## Bescheid

über die Änderung und Ergänzung der  
allgemeinen bauaufsichtlichen Zulassung  
vom 16. Februar 2015

**Z-33.43-1572**

**Wärmedämm-Verbundsystem mit angeklebtem und angedübeltem Wärmedämmstoff  
"TREFFERT Protecta"**

Anlage 9

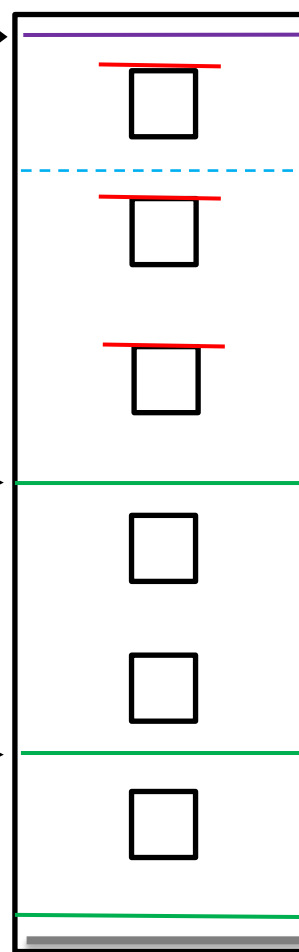
Für schwerentflammbare WDVS mit bis zu 300 mm dicken EPS-Platten müssen zusätzlich zu den in Abschnitt 4.6.2 enthaltenen Bestimmungen folgende konstruktiven Maßnahmen gegen eine Brandeinwirkung von außen ausgeführt werden: (siehe Anlage 9)

1. ein Brandriegel an der Unterkante des WDVS bzw. maximal 90 cm über Geländeoberkante oder genutzten angrenzenden horizontalen Gebäudeteilen (z. B. Parkdächer u. a.)

2. ein Brandriegel in Höhe der Decke des 1. Geschosses über Geländeoberkante oder angrenzenden horizontalen Gebäudeteilen nach Nr. 1, jedoch zu dem darunter angeordneten Brandriegel mit einem Achsabstand von nicht mehr als 3 m. Bei größeren Abständen sind zusätzliche Brandriegel einzubauen.

3. ein Brandriegel in Höhe der Decke des 3. Geschosses über Geländeoberkante oder angrenzender horizontaler Gebäudeteile nach Nr. 1, jedoch zu dem darunter angeordneten Brandriegel mit einem Achsabstand von nicht mehr als 8 m. Bei größeren Abständen sind zusätzliche Brandriegel einzubauen.

4. weitere Brandriegel an Übergängen der Außenwand zu horizontalen Flächen (z. B. Durchgänge, -fahrten, Arkaden), soweit diese in dem durch einen Brand von außen beanspruchten Bereich des 1. bis 3. Geschosses liegen.

Weiterhin ist ein Brandriegel (wie vorstehend beschrieben) maximal 1,0 m unterhalb von angrenzenden brennbaren Bauprodukten (z. B. am oberen Abschluss des WDVS unterhalb eines Daches) in der Dämmebene des WDVS anzuordnen. Dieser Brandriegel ist mit einem Klebemörtel vollflächig anzukleben; eine zusätzliche Verdübelung mit zugelassenen WDVS-Dübeln ist jedoch nur auszuführen, wenn sie zur Aufnahme der Lasten aus Winddruck (Windsog) benötigt wird.

Anordnung der zusätzlichen Brandschutzmaßnahmen  
gemäß Abschnitt 4.10

**BR 1-3:**  
vollflächig angeklebt mit mineralischem  
Klebmörtel und zusätzlich gedübelt

- maximal 1,0 m unterhalb von angrenzenden brennbaren Bauprodukten (z. B. Dächer)
- vollflächig angeklebt mit Klebmörtel, ggf. zur Aufnahme von Windlasten angedübelt
